件名：ドライブシャフトハウジング(L)の変更

該当モデル MFS 40/50A: 067016AF~

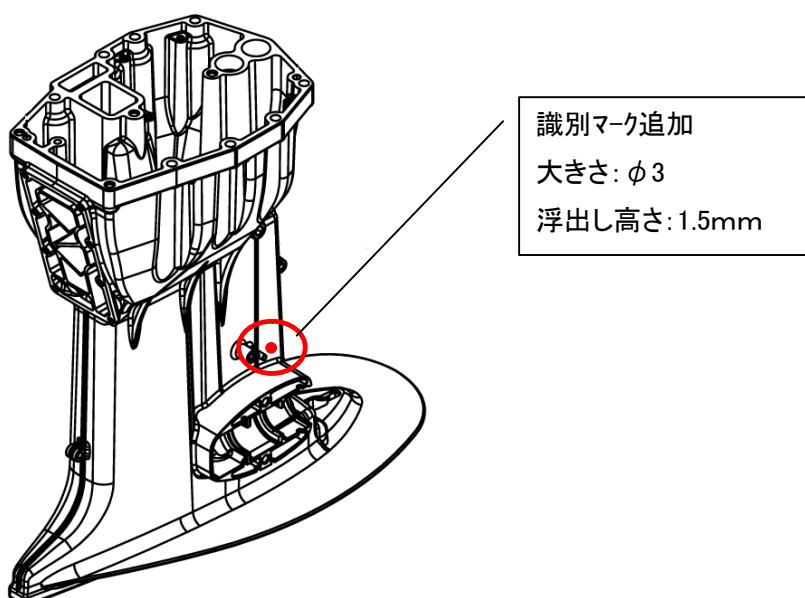
耐久性の向上のため、ドライブシャフトハウジングを変更しました。
この変更に伴い部品番号が変更されます。

部品名	旧部品番号	新部品番号	個数	互換性
ドライブシャフトハウジングアッシ (L)	3KYQ61030-0	3KYQ61030-1	1	B
